柏崎刈羽原子力発電所 6号及び7号炉

設置許可基準規則等への適合性について (浸水防止設備の変更)

2018年12月

東京電力ホールディングス株式会社

第 2.2.1-1 図 敷地の特性に応じた津波防護の概要 (大湊側詳細)

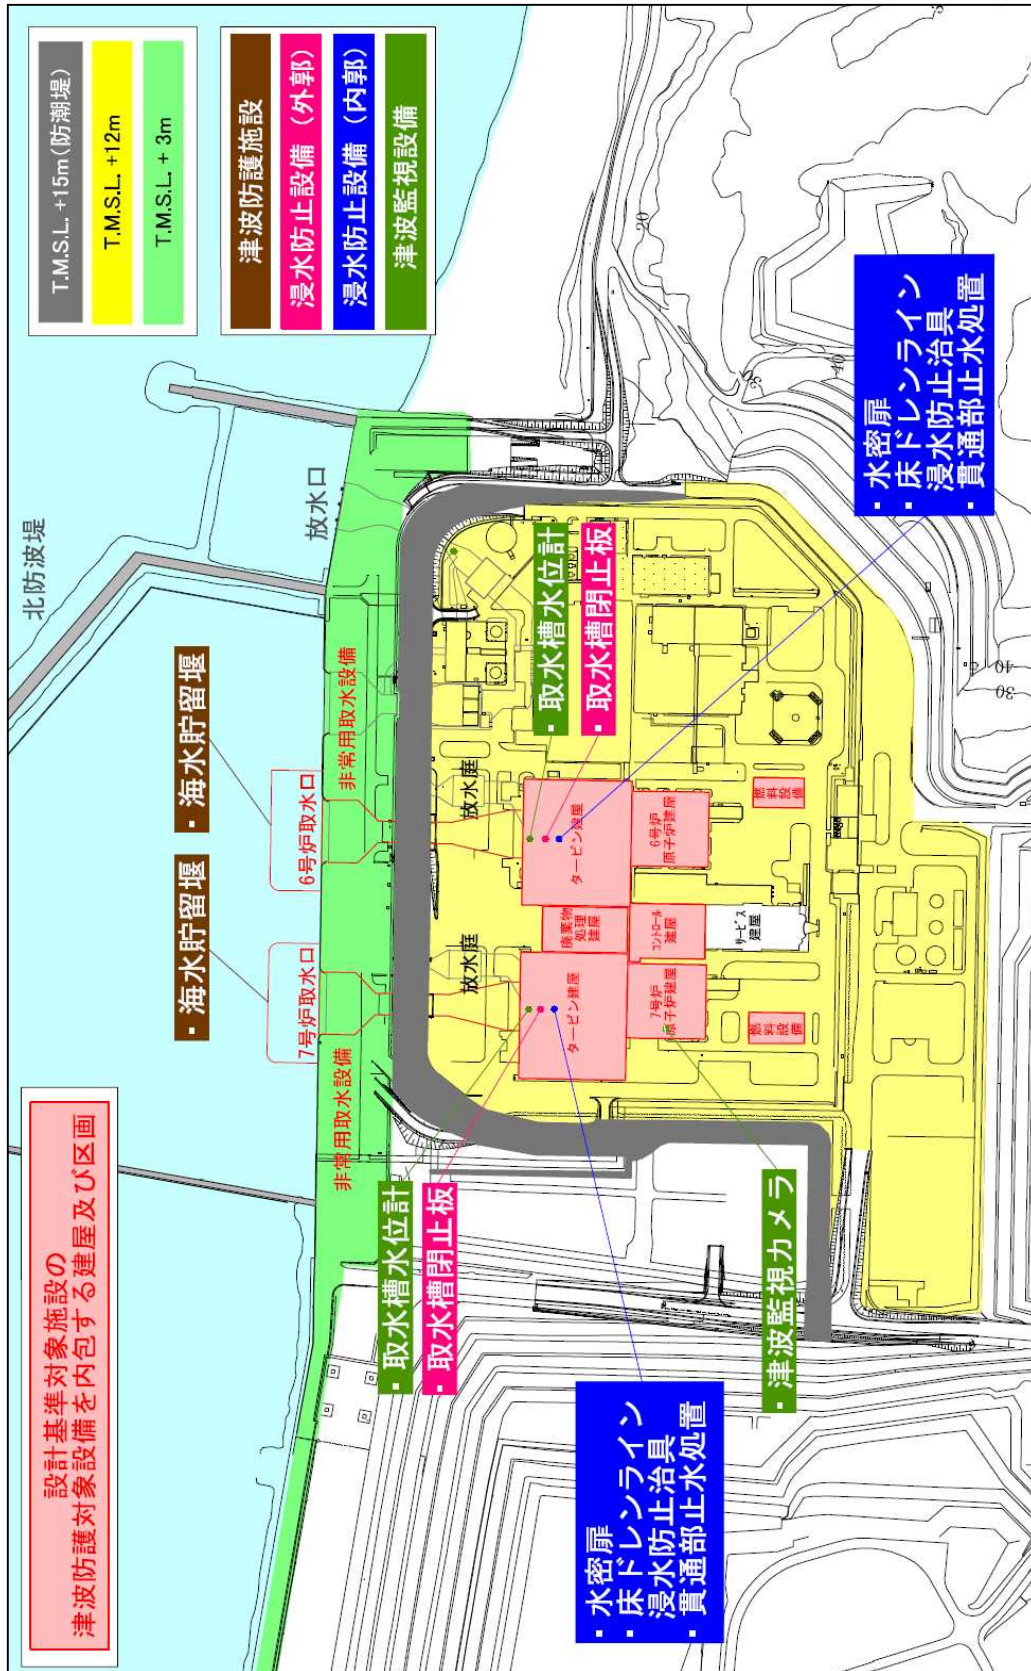
本変更は、津波防護の基本方針を変更するものではないが、重要な安全機能を有する施設の隔離（内郭防護）に関する基本方針に基づき設置する浸水防止設備を水密扉、床ドレンライン浸水防止治具及び貫通部止水処置に変更する。

なお、上記変更に伴い変更となる津波防護の概要及び津波防護対策の設備分類と設置目的を第2.2.1-1図及び第2.2.1-1表に示す。

第 2.2.3-1 図 漏水の発生を想定する床面と浸水想定範囲

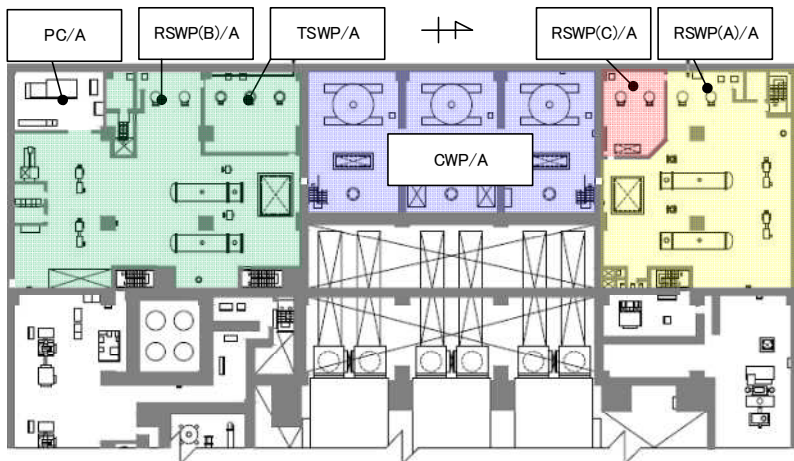
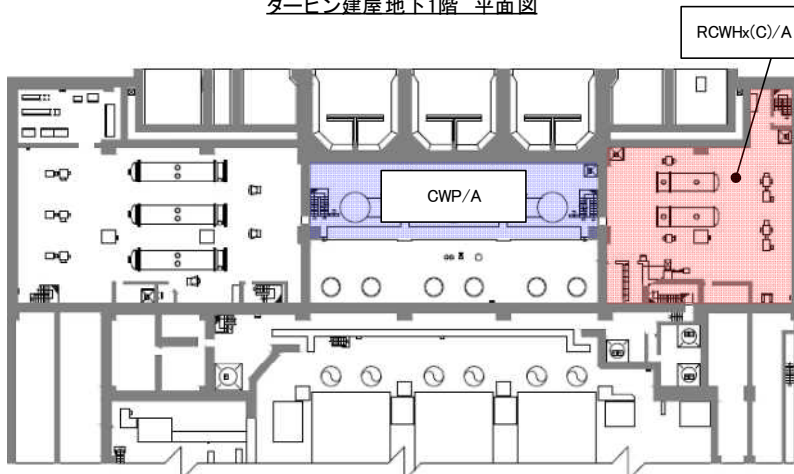
本変更は、漏水対策に係る基本方針を変更するものではないが、基本方針に基づき設定する漏水が発生する場合の浸水想定範囲を変更する。

なお、変更後の浸水想定範囲を第2.2.3-1図に示す。

第 2.2.3-2 図 浸水想定範囲 (CWP/A) に対する防水区画化範囲 (6号炉)

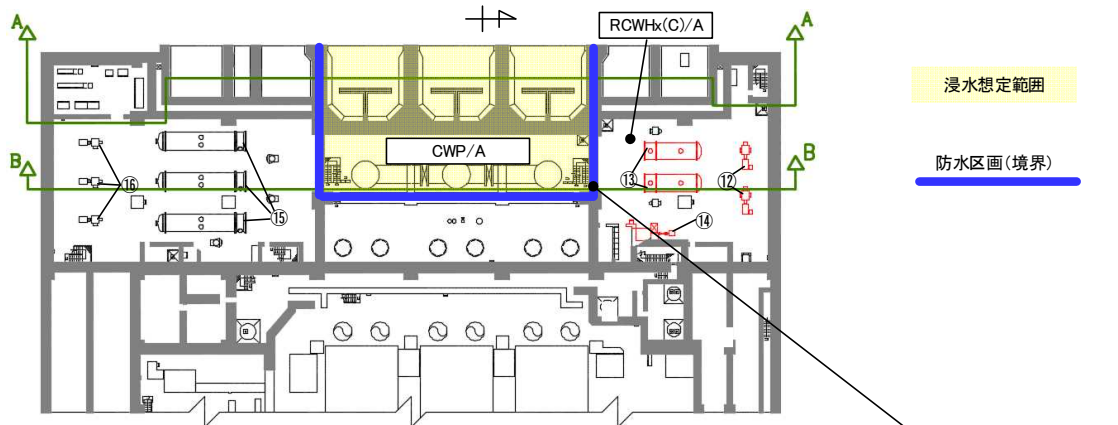
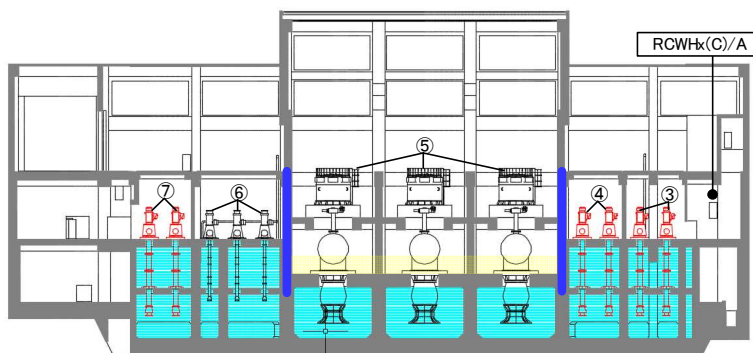
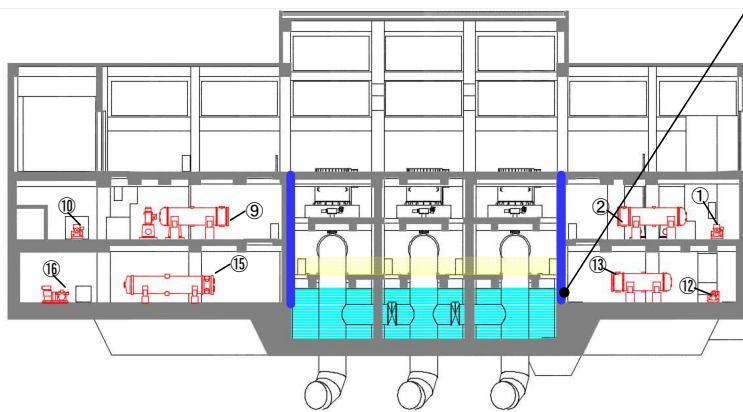
本変更は、漏水対策に係る基本方針を変更するものではないが、基本方針に基づき設定する、循環水ポンプを設置する床面において漏水が発生する場合の浸水想定範囲及び上記漏水に対する防水区画境界を変更する。

なお、変更後の浸水想定範囲を第 2.2.3-2 図に示す。

第 2.2.4-1 図 浸水防護重点化範囲概略図

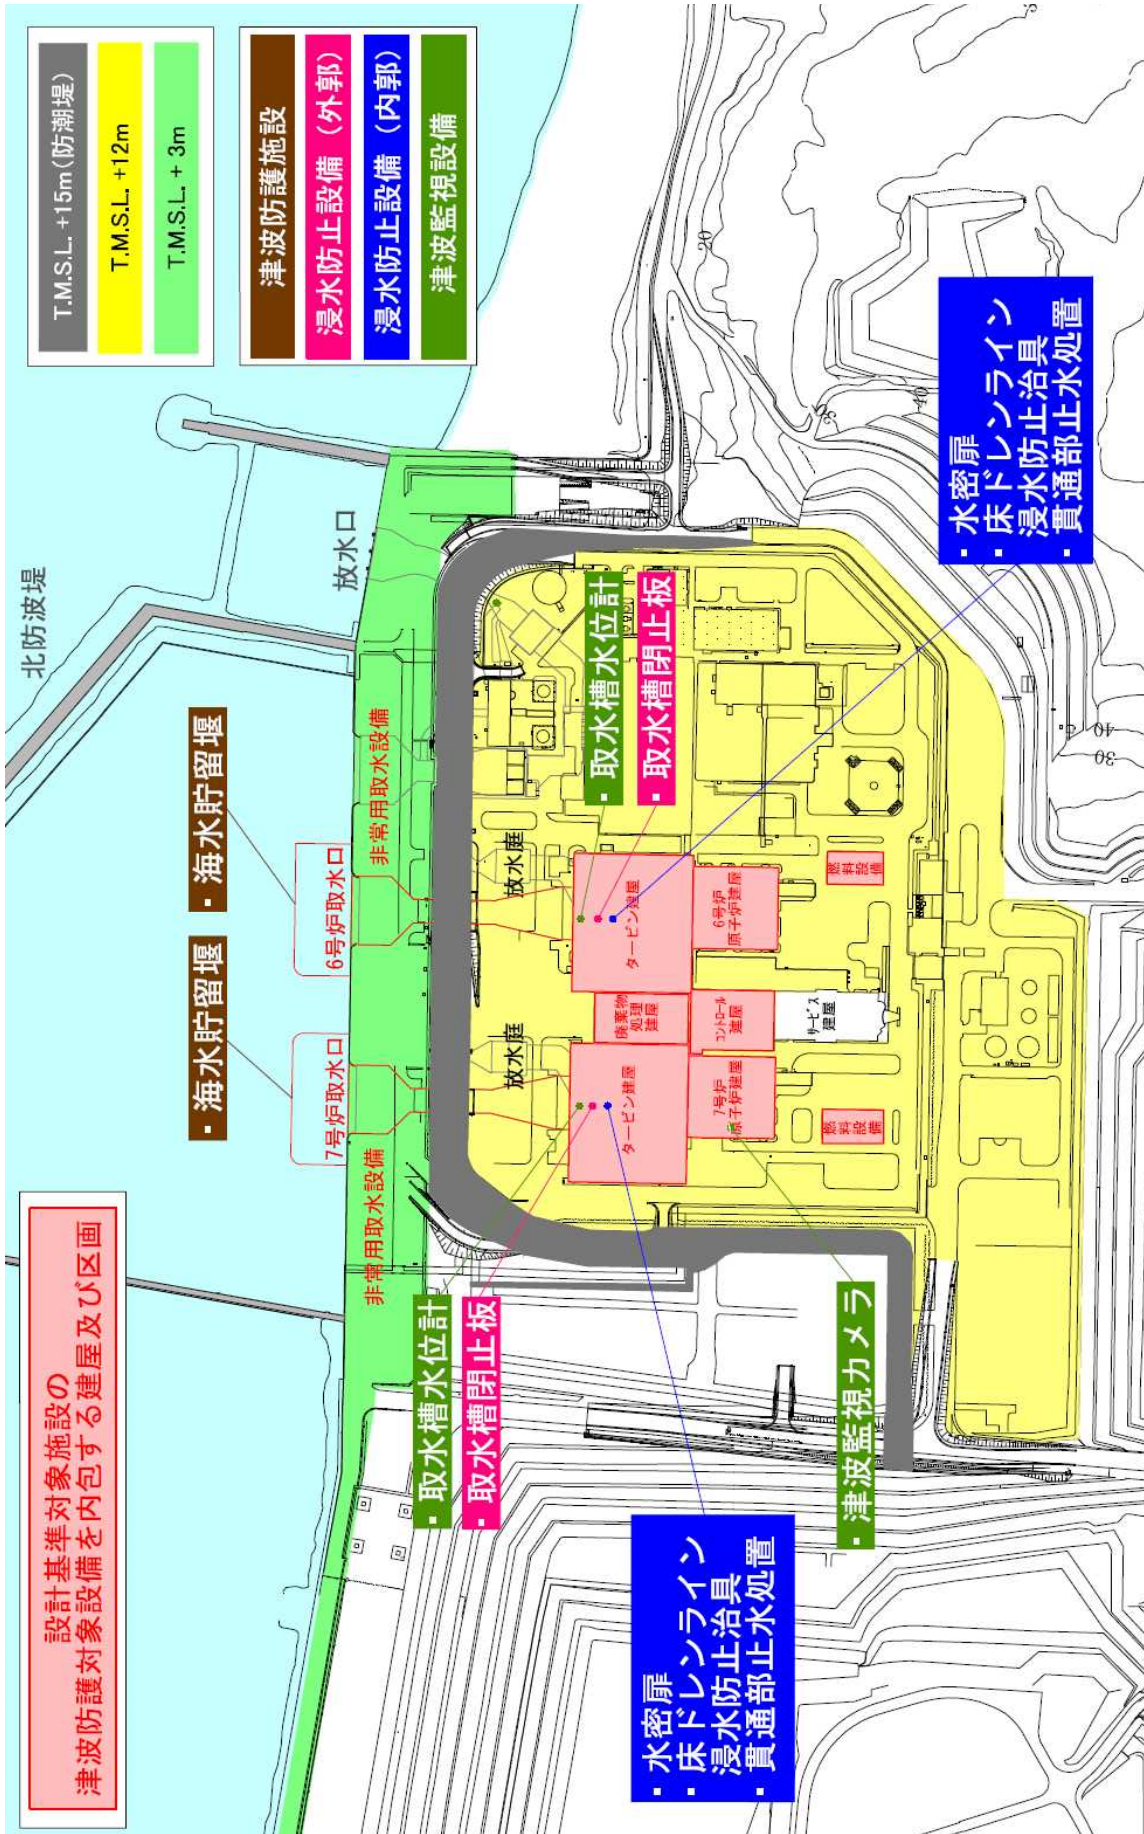
本変更は浸水防護重点化範囲そのものを変更するものではないため、基本的には検討結果に変更は生じない。

ただし、浸水防護重点化範囲の概略として示した図が変更となることから、変更後の浸水防護重点化範囲の概略図を第2.2.4-1図に示す。

第 2.2.4-8-1 図 浸水対策の実施範囲 (横断面)

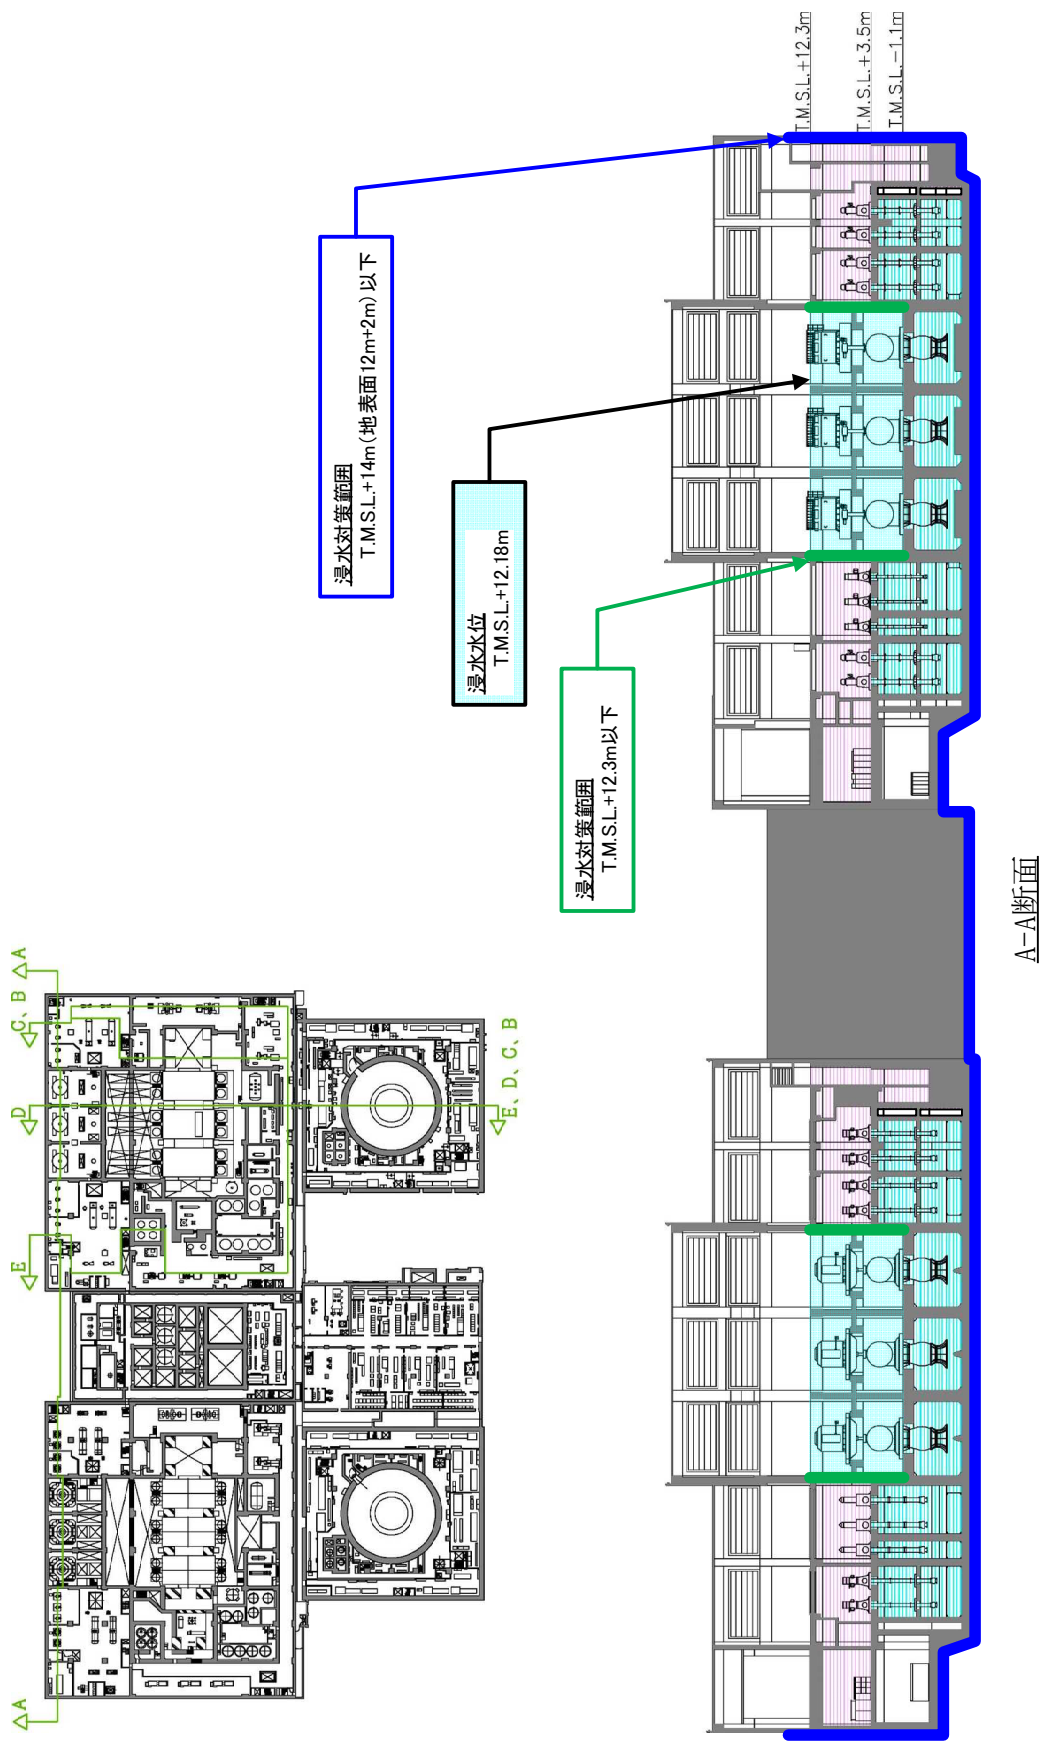
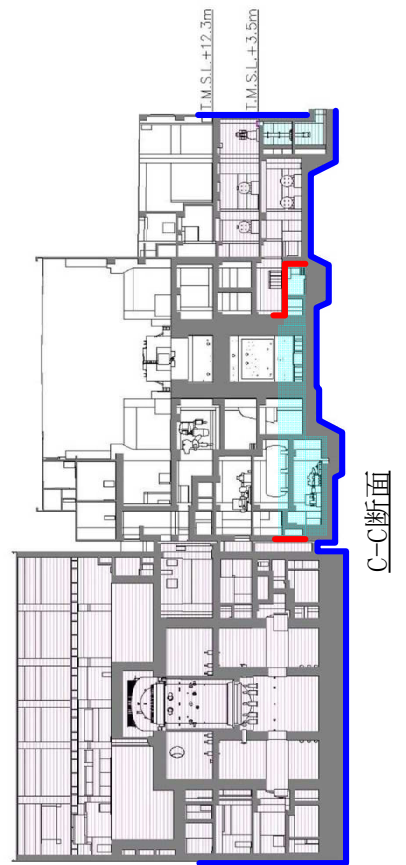
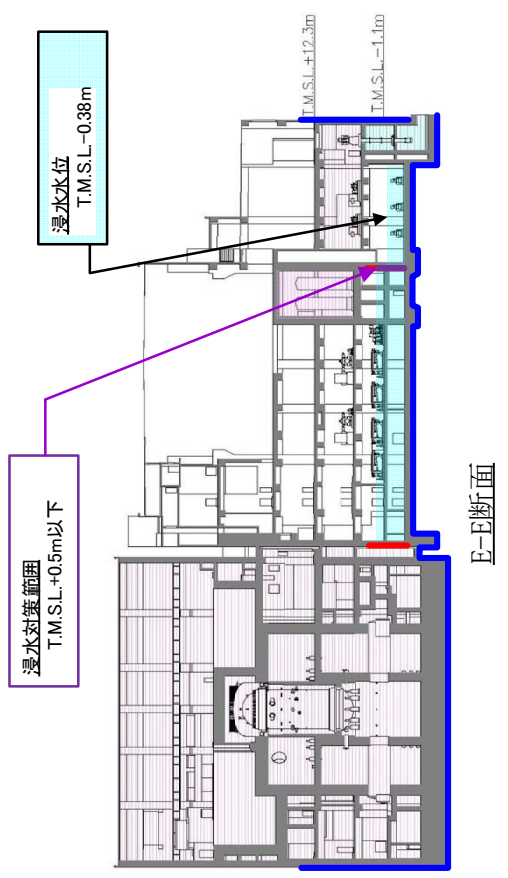
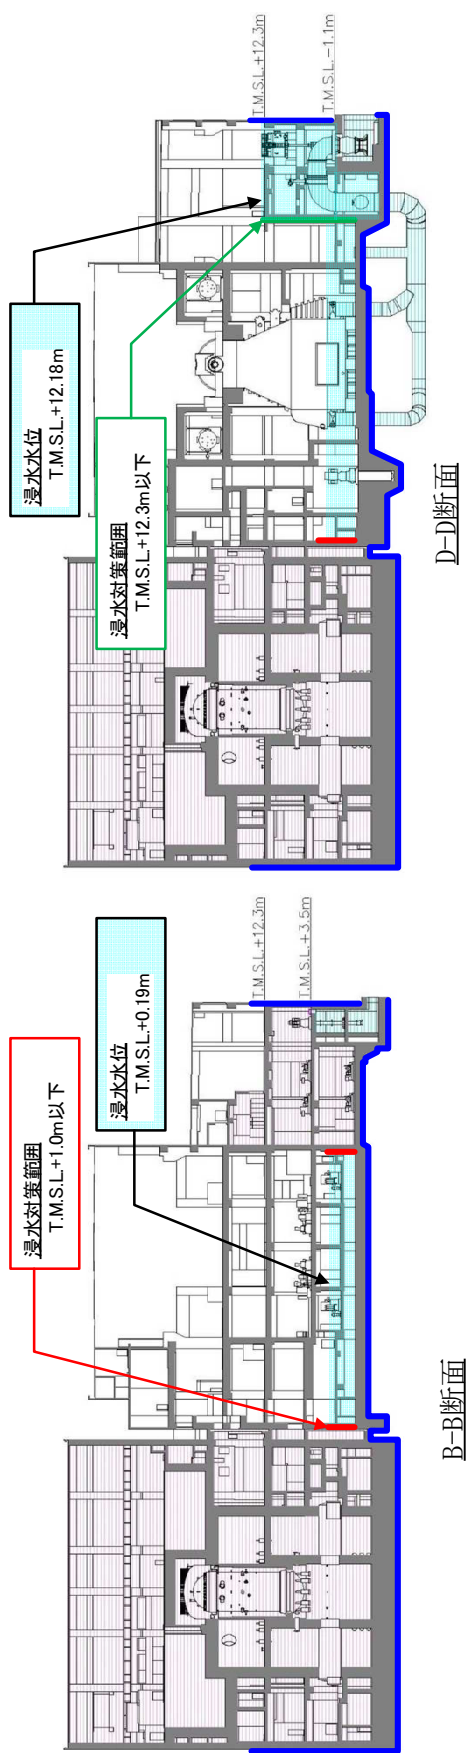
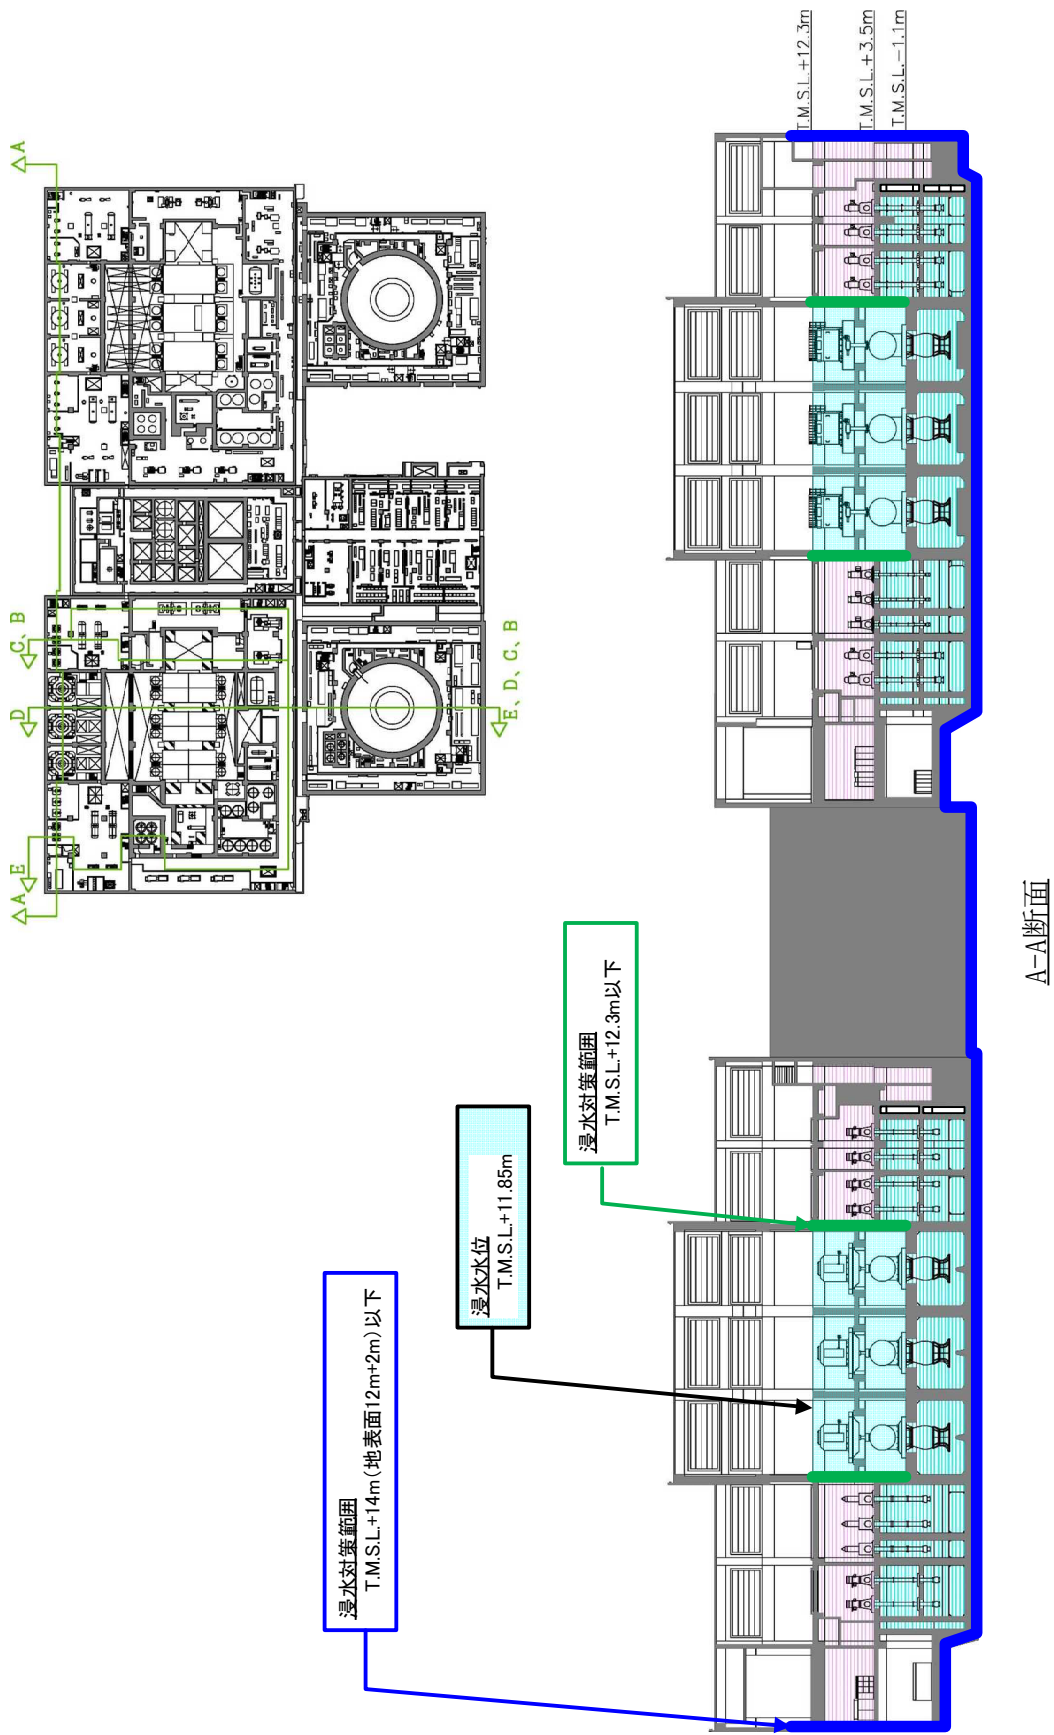
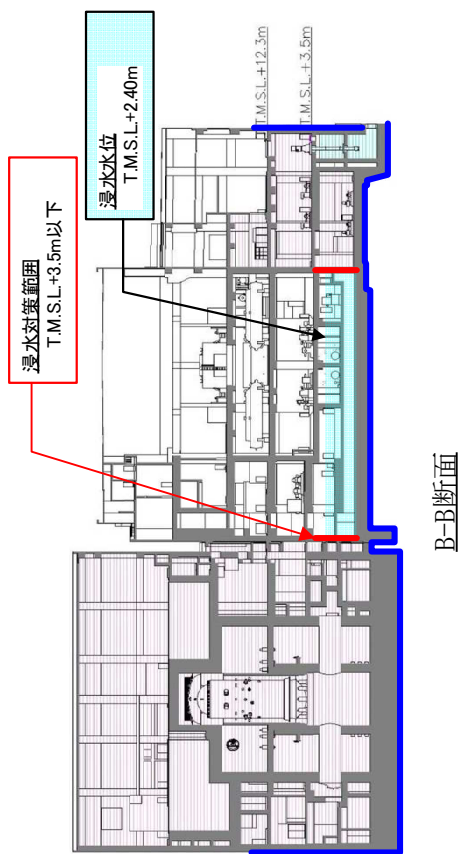
浸水対策の実施範囲を①～⑤のそれぞれについて以下及び第 2.2.4-8 図に，浸水経路・浸水口に応じた浸水対策の種類を第 2.2.4-4 表に示す。

なお，浸水防護重点化範囲のうち，その境界部に安全側に想定した浸水が及ばず，結果として浸水対策が不要であった範囲については，第 2.2.4-8 図において，「浸水対策」の図示のない範囲として示される。この概略を建屋の階層単位で整理して示すと第 2.2.4-5 表となる。各津波防護対象設備において，浸水が生じ得る箇所に設置されるものであるか否か（浸水対策が求められる浸水防護重点化範囲内に設置されているか否か）は，同表により確認される。
